Titel	Side
Kvitteringsmail til Vagn og Mytte Fentz for modtagelse af indsigelsebemærkning til Hjørrings Fordebat om Solceller ved Hjørringvej øst for Hjørring på begge sider af Frederikshavnsvej (område 19) (sbsip-body.pdf)	3
Kvitteringsmail til Lisbeth Jeppesen for modtagelse af indsigelsebemærkning til Hjørrings Fordebat om Solceller ved Hjørringvej øst for Hjørring på begge sider af Frederikshavnsvej (område 19) (sbsip-body.pdf)	4
Kvitteringsmail til Lisbeth jeppesen for modtagelse af indsigelsebemærkning til Hjørrings Fordebat om Solceller ved Hjørringvej øst for Hjørring på begge sider af Frederikshavnsvej (område 19) (sbsip-body.pdf)	5
Kvitteringsmail til Carsten Fisker for modtagelse af indsigelsebemærkning til Hjørrings Fordebat om Solceller ved Hjørringvej øst for Hjørring på begge sider af Frederikshavnsvej (område 19) (sbsip-body.pdf)	6
Kvitteringsmail til Niels Munkbak Andersen for modtagelse af indsigelsebemærkning til Hjørrings Fordebat om Solceller ved Hjørringvej øst for Hjørring på begge sider af Frederikshavnsvej (område 19) (sbsip-body.pdf)	7

## **Vejdirektoratets bemærkninger til Hjørring Kommunes forbedat om sol- og vindmølleplanlægning**

#### *Område 19 - so

Udsigt fra vores ejendom.

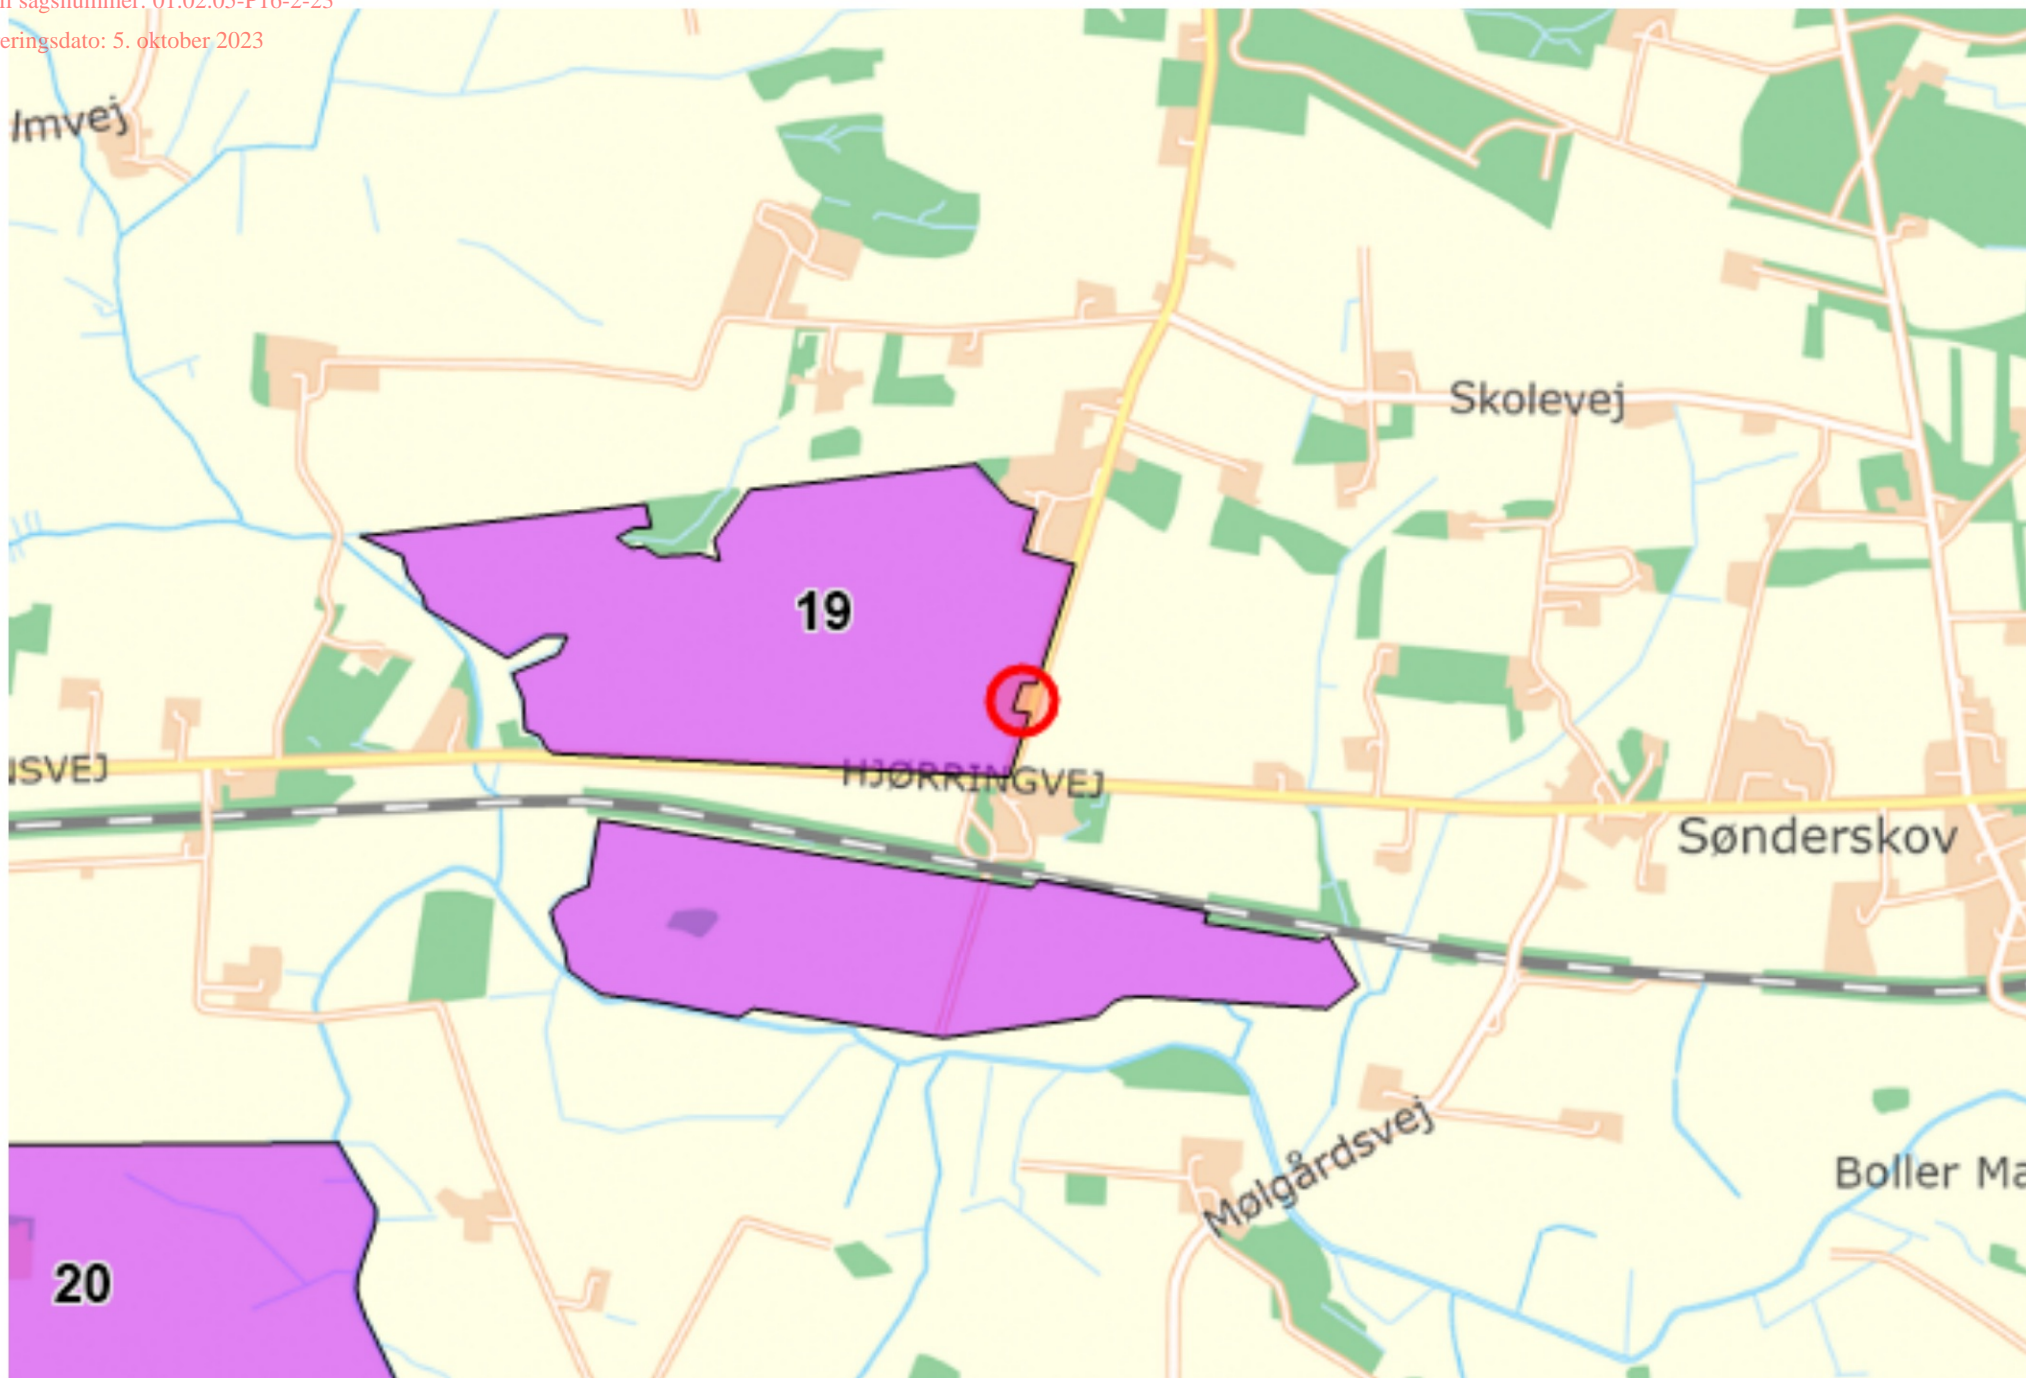
Det vil naturligvis forringe værdien af vores ejendom, i så et betragteligt omfang at vi frygter, at ejendommen i værste fald bliver usælgelig. Hvis anlægget opføres som planlagt, vil gøre bruge af vores ret iht. ve-ordningens salgsoption, for de gener og værdiforringelse som anlægget påfører vores ejendom. Vi ønsker ikke bo i en ejendom som bliver "omklamret" af solceller. Vi valgte naturligvis købet af ejendommen, ud fra en beliggenhed med fri udsigt over marker og natur.

Hvor meget det støjer ved vi ikke, men European Energy har på deres hjemmeside, en oversigt over forskellige støjniveauer. Heraf fremgår at støj fra solceller i en afstand af 230m vil være 25 dB. (bilag side 3). Vi vil som sagt bo 10m fra anlægget, hvilket naturligvis vil give en betydeligt højere støjfrekvens, som formentlig vil være der døgnet rundt til gene for os. Herudover kan der forekomme lavfrekvens lyde, der for nogen kan opfattes som en konstant brummen.

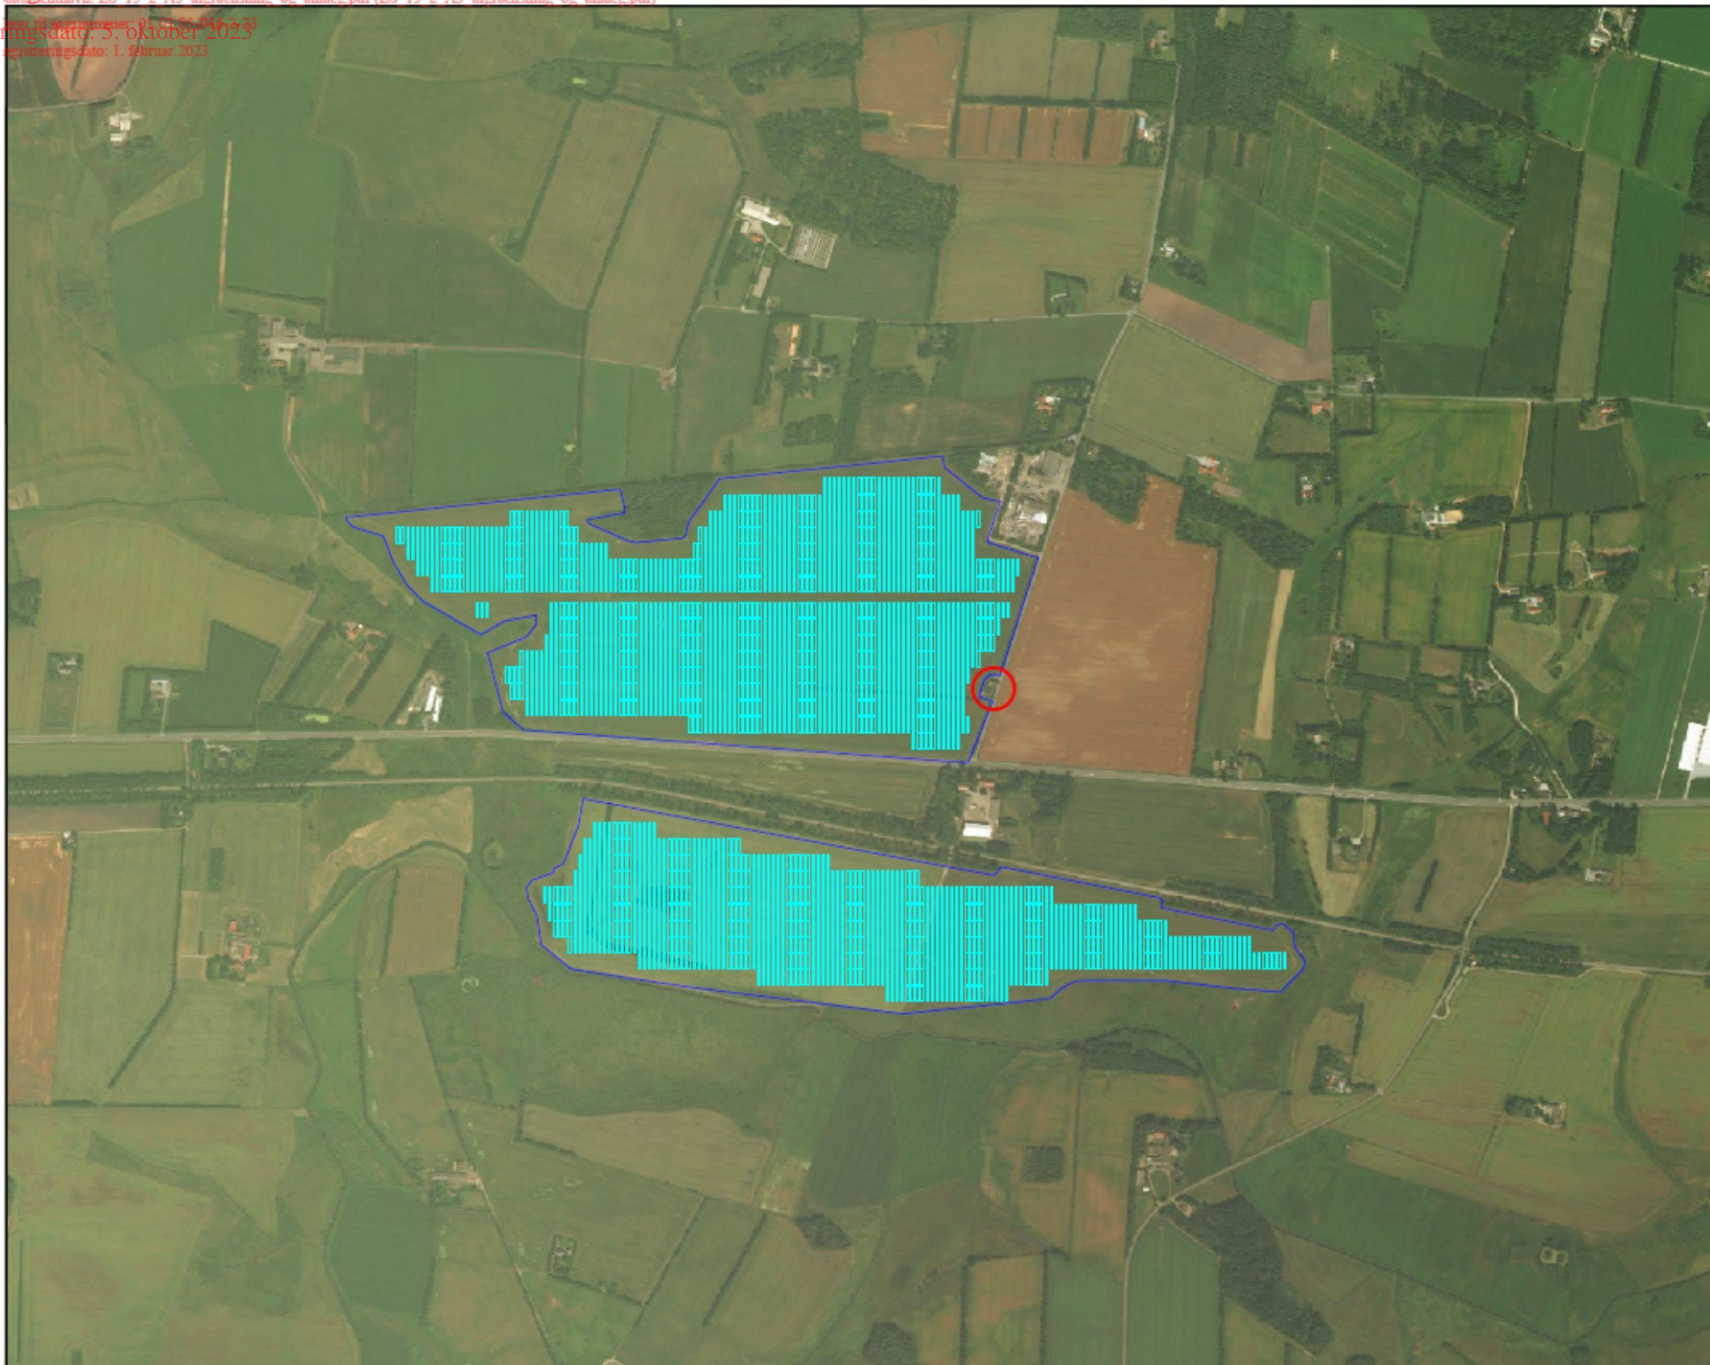
Af projektet fremgår det, at der vil blive etableret et læhegn, som består af beplantning, rundt om vores ejendom, som svarer til højden på solcellerne. Ved sådan en beplantning går der vel 5-10 år, før det når en højde på 5m eller derover. I den tid har vi øjensynlig udsigt til 5m høje solcellepaneler. Den eneste udsigt vi får, er mod øst for Bøgstedvej. På de 3 øvrige sider vil vores ejendom med tiden, blive indhegnet for afskærmning med et 5m højt læhegn. Iht. til (bilag side 4) fremgår det at der kun skal etableres læhegn vest/nord for vores ejendom. Vores ejendom er markeret med rød cirkel, og det eksisterende læhegn med grøn streg mod syd. Der må jeg gøre opmærksom på, at det lille stykke læhegn mod syd, sort streg på bilaget, er ikke eksisterende, medmindre man mener vores lille stakit, er at betragte som læhegn.

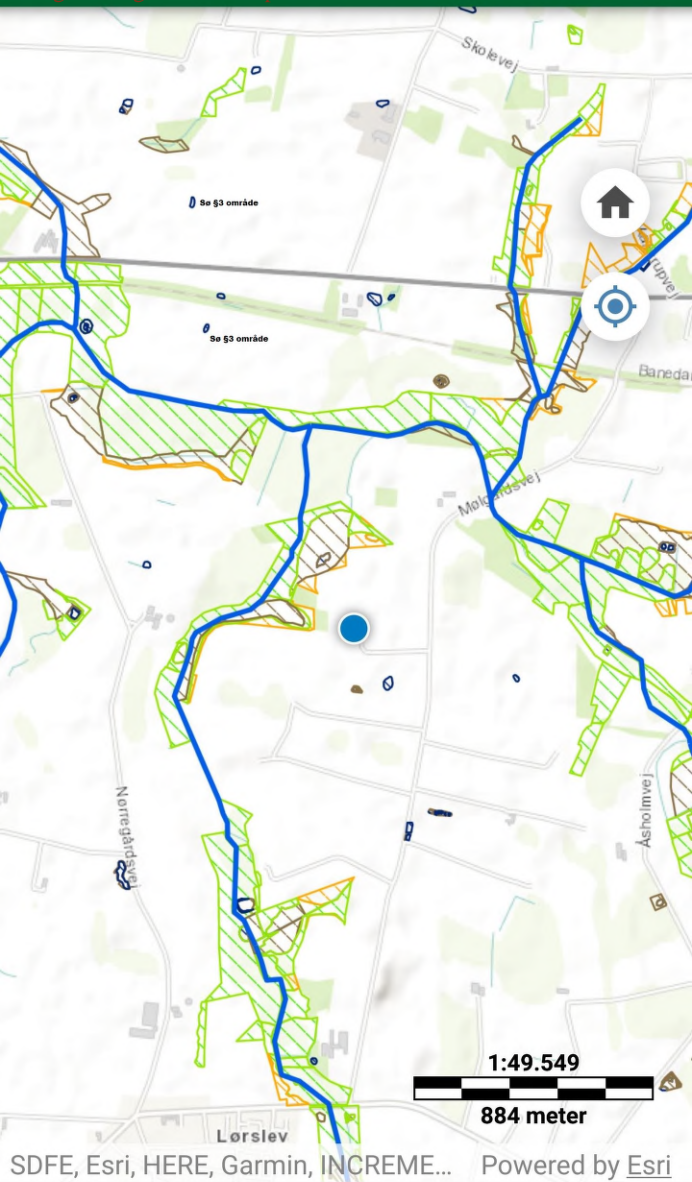
i det vedhæftede bilag 1 er der markeret 2 steder hvor der er §3 fredet område hvor der er søer, de ligger i solcellepark område 19. derfor kan jeg ikke se det kan lade sig gøre udover det frygter jeg hvordan det vil påvirke livet og naturen omkring område 19, der har jeg en eng /mose som er §3 fredet og må hverken så eller plante på de stykker for at kunne skæmme solrefleksionen samt støjen et sådan solcelleanlæg vil med føre og ikke mindst min ejendom ville formsikres i værdi og ville blive usælgelig grunden generne fra anlægget
